ABWÄGUNG DER EINGEGANGENEN STELLUNGNAHMEN

Bebauungsplan 167 / 167 A

- In der Beek / In den Birken / Katernberger Schulweg -
6. Änderung

Satzungsbeschluss

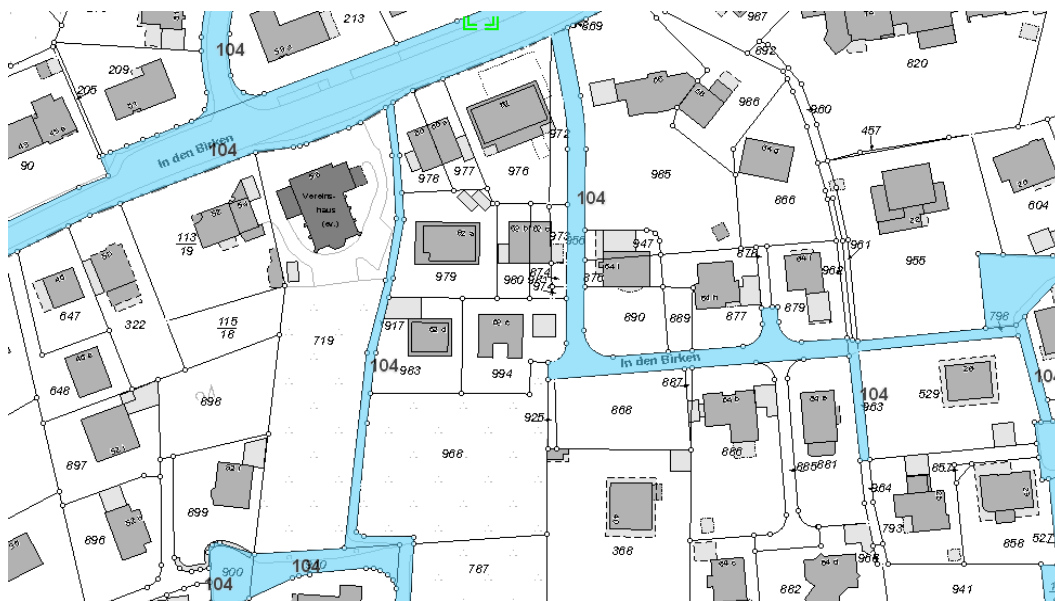
Im Bereich des August-Jung-Weges, Flurstücke 327, 227 und 952 stehen nach Aussage des Anregers charakterbildende 30 bis 50 Jahre alte Bäume, die die Anwohner geschützt wissen möchten. Sie haben eine Unterschriftenliste mit mehr als 120 Unterschriften von Anwohner*innen vorgelegt, die darum bitten die „Baufreigrenze“ aus Naturschutzgründen und aus Gründen des Ensembleschutzes, nicht zu verschieben. Es ist unverhältnismäßig, für zwei bis drei Neubauten so viele alte Bäume und Grünflächen zu opfern. Durch die Neubebauung am August-Jung-Weg (Plangebiet 1223) würde das Wohnviertel ausreichend nachverdichtet werden.

Am August-Jung-Weg geht es dabei in erster Linie um die Schaffung von Baurecht im Bereich von maximal vier Flurstücken (Gemarkung Elberfeld, Flur 456, Flurstücke 327, 227, 952 und 949) und damit eine geordnete städtebauliche Entwicklung herzustellen. Diese Maßnahme steht im Einklang mit den stadtentwicklungspolitischen Leitlinien, die eine maßvolle Nachverdichtung vorsehen. Im gesamten Plangebiet sind mit Ausnahme des 4. Änderungsverfahrens, in den vorderen Grundstücksbereichen von der Bebauung freizuhalten Grundstücksflächen, gemäß § 9 Abs. 1 Nr. 2 BBauG sowie § 10 Abs. 1 und Abs. 3 BauO NRW, festgesetzt. Diese Flächen sind als Grünflächen anzulegen und zu unterhalten. Dieser Bereich ist mit der so genannten „Baufreigrenze“ gemeint. Die Tiefe der von der Bebauung freizuhaltenden Flächen variiert im Plangebiet von 3 bis 30 Meter. Am August-Jung-Weg sind es 30 Meter, die in dieser Dimension an keiner anderen Stelle im Geltungsbereich des Bebauungsplanes von Bebauung freizuhalten sind. Im damaligen Aufstellungsprozesses des Bebauungsplanes 167 / 167 A ist von einem Grundstückseigentümer angeregt worden, die Baubegrenzungslinie für die Grundstücke August-Jung-Weg 7, 11 und 15 auf 5 Meter zu verringern, da auf Grundstücken in der Nachbarschaft ebenfalls geringere Vorgartentiefen (5 bis 15 Meter) vorgesehen waren. Der Anregung wurde nicht entsprochen, da man damit der weiträumigen Situation mit den tiefen nach Süden liegenden Vorgärten widersprechen würde, die bei der Bebauung der Grundstücke ausdrücklich angestrebt worden waren. Die Festsetzung – von Bebauung freizuhalten Grundstücksflächen – verlangt eine vollständige Freihaltung dieser Flächen. Da es sich dabei um eine besonders einschneidende Nutzungsbeschränkung des Grundeigentums handelt, müssen besonders gewichtige städtebauliche Gründe für diese Festsetzung vorliegen. Diese liegen nach heutiger Rechtsauffassung nicht vor. Der von der Bebauung freizuhalten Bereich beträgt mehr als ein Drittel der Gesamtfläche. Dieser Anteil ist im Vergleich zu den benachbarten Grundstücken besonders hoch. Aus diesem Grund soll im Änderungsverfahren eine Anpassung der Festsetzungen erfolgen, so dass für die o.g. Flurstücke am August-Jung-Weg Baurecht geschaffen wird.

Die vorgebrachten Bedenken der Bewohner, insbesondere im Hinblick auf den Verlust des alten Baumbestands und des grünen Charakters des Viertels, wurden im Verfahren eingehend geprüft und abgewogen. Es ist unbestritten, dass Grünflächen und Baumbestand eine hohe Bedeutung haben. Die Baumschutzsatzung der Stadt Wuppertal gewährleistet, dass bei einem Verlust eines durch die Satzung geschützten Baumes, eine entsprechende Ersatzpflanzung oder eine Ausgleichszahlung durch den Begünstigten durchzuführen ist. Im Rahmen des 6. Änderungsverfahrens des Bebauungsplanes 167 / 167 A sind die vorhandenen Bäume im Plangebiet hinsichtlich ihrer Stadtbildwirksamkeit bzw. Prägung der Umgebung überprüft worden. So sind einige Baumstandorte über den Schutz durch die geltende Baumschutzsatzung der Stadt Wuppertal hinaus im Bebauungsplan aufgrund ortsbildwirksamer Bedeutung zum dauerhaften Erhalt festgesetzt worden. Darüber hinaus können Bäume, die sehr selten, sehr alt, besonders schön oder aus wissenschaftlichen, naturgeschichtlichen oder landeskundlichen Gründen wichtig sind, als Naturdenkmale gesichert werden. Diese Kriterien erfüllen die Bäume auf

den genannten Grundstücken entlang des August-Jung-Weges nach Einschätzung der Unteren Naturschutzbehörde nicht. Auch unter Biotop- und Artenschutzgesichtspunkten handelt es sich um keine besonders schützenswerten Bäume.

Angesichts des weiterhin hohen Wohnbauflächenbedarfes in der Stadt Wuppertal, dokumentiert durch die Neuausweisung neuer potentieller Wohnbauflächen im Regionalplan, ist eine Mischung aus einer verträglichen Nachverdichtung im Bestand, Bebauung von Brachen und Baulücken sowie einer behutsamen Neuentwicklung bisheriger Freiraumflächen an geeigneten Standorten erforderlich. Gemäß § 1 Abs. 6 Nr. 2 BauGB werden durch die geplante Bebauungsplanänderung insbesondere die Wohnbedürfnisse der Bevölkerung, die Schaffung und Erhaltung sozial stabiler Bewohnerstrukturen und die Eigentumsbildung berücksichtigt. Darüber hinaus entspricht die Planung dem § 1a Abs. 2 BauGB im Sinne der Innenentwicklung durch die Nachverdichtung in integrierter Siedlungslage. Der Flächennutzungsplan (FNP) der Stadt Wuppertal stellt die Flächen entlang des August-Jung-Weges als Wohnbaufläche dar und bereitet die geplante Entwicklung vor. Bei der Überplanung der Festsetzungen im Bereich des oberen August-Jung-Weges handelt es sich um die Inanspruchnahme einer anthropogen überformten Freifläche mit Gartengrundstücken mit Baumbestand zugunsten einer Einfamilien- oder Doppelhausbebauung. Mehrfamilienhäuser sollen in diesem Bereich des Plangebietes durch Festsetzung von maximal zwei zulässigen Wohnungen in Wohngebäuden ausgeschlossen werden. Die Stadt Wuppertal bewertet das Interesse an der Errichtung von Wohngebäuden höher als den Erhalt der im Siedlungszusammenhang liegenden Freiflächen. Schließlich dient die Schaffung von Baurecht dem Ziel, Wohnraum in integrierten Lagen zu schaffen ohne die städtebauliche Identität des Quartiers grundlegend zu verändern. Da es sich bei der Bebauungsplanänderung um eine Angebotsplanung handelt, obliegt es dem jeweiligen Grundstückseigentümer, ob und wann eine Bebauung erfolgen wird.

Die geplante Baugrenze, die sich an der Bestandsbebauung August-Jung-Weg 3 und In den Birken 26 orientieren, ergibt eine nicht überbaubare Grundstücksfläche bzw. eine festgesetzte Vorgartenzone mit einer Tiefe von bis zu 7 Meter. Dieser Bereich erfasst einen großen Teil der jetzigen vorhandenen bewachsenen und straßenraumprägenden Vorgartenflächen. Um weitere Beeinträchtigungen der begrünten Vorgartenbereiche zu vermeiden, wird gemäß § 9 Abs. 1 Nr. 25a und b BauGB eine 5 Meter breite Umgrenzung für den Erhalt und Anpflanzung von Bäumen und Sträuchern entlang des August-Jung-Weges (Flurstücke 327, 227 und 952) festgesetzt. Zur Vermeidung einer Einengung des öffentlichen Raumes und um freie Sicht auf die Vorgartenbereiche zu ermöglichen, sind Einfriedungen bis maximal 1,30 Meter Höhe zulässig. Die Erschließung der potentiellen neuen Bebauung ist über die bereits bestehenden Zufahrten mit ggf. geringfügigen Erweiterungen zu organisieren, so dass eine weitere „Zerstückelung“ der Vorgartenzone verhindert wird. Mit den geplanten Festsetzungen wird insgesamt ein erheblicher Teil der straßenraumprägenden Vorgartenfläche erhalten und dauerhaft geschützt.
